3月16日地震発生後の福島第一原子力発電所の 状況について（案）

特定原子力施設監視・評価検討会（第99回）資料1-1に対する回答

- 頂いたコメント全10件に対し、今回回答が可能なもの（5件）と次回以降に回答するもの（5件）を示す

コメントへの回答と対応状況（1/2）

特定原子力施設監視・評価検討会で
いただいたコメントに対する回答

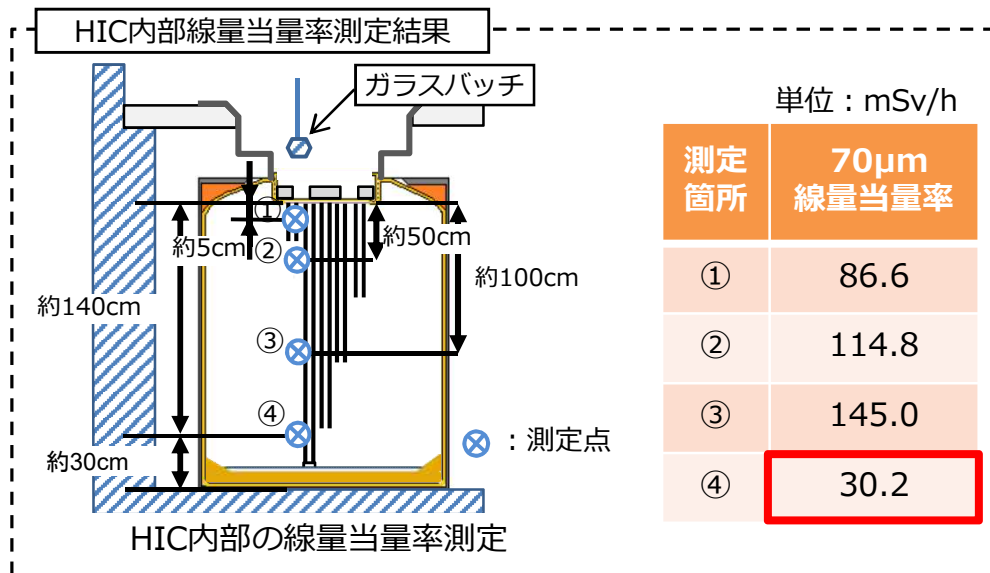
- 内部調査結果から線源強度を評価し、5,000kGyの評価計算のベースになっている線源強度とマッチしているかどうか確認すること（安井交渉官）

- HIC内部調査におけるHIC内部の線量当量率の測定結果から、解析コードを用いてHIC底部のスラリー濃度を評価

- ・ HIC内部調査を実施したHIC2基のなかでスラリー量が多かった1基について、底部のスラリーから最も近い測定点における線量当量率から、HIC底部炭酸塩スラリーのSr-90濃度を評価
[コード名：MCNP5-1.60]
- ・ 評価モデルは、図の通りHIC底部に炭酸塩スラリーが一様に沈殿しているものとし、壁面・内部構造に付着した炭酸塩スラリーからの線量寄与はないものとした

- 内部調査時の線量当量率測定結果から解析により評価したスラリーのSr-90濃度は、HIC外表面線量測定結果より換算係数により評価した値より1桁低い値となった

- 今回行った内部調査時の線量当量率測定結果から解析による評価では、以下の理由により実際のスラリーをSr90濃度を正確に評価できていないものと考えられる
 - スラリー上部の上澄み水の遮へい効果を考慮していない点
 - 評価では壁面や内部構造物からの線量寄与が低くなるように底部のスラリーから最も近い測定点における線量当量率を使用しているものの、内部構造物からの線量寄与が少なからずある点
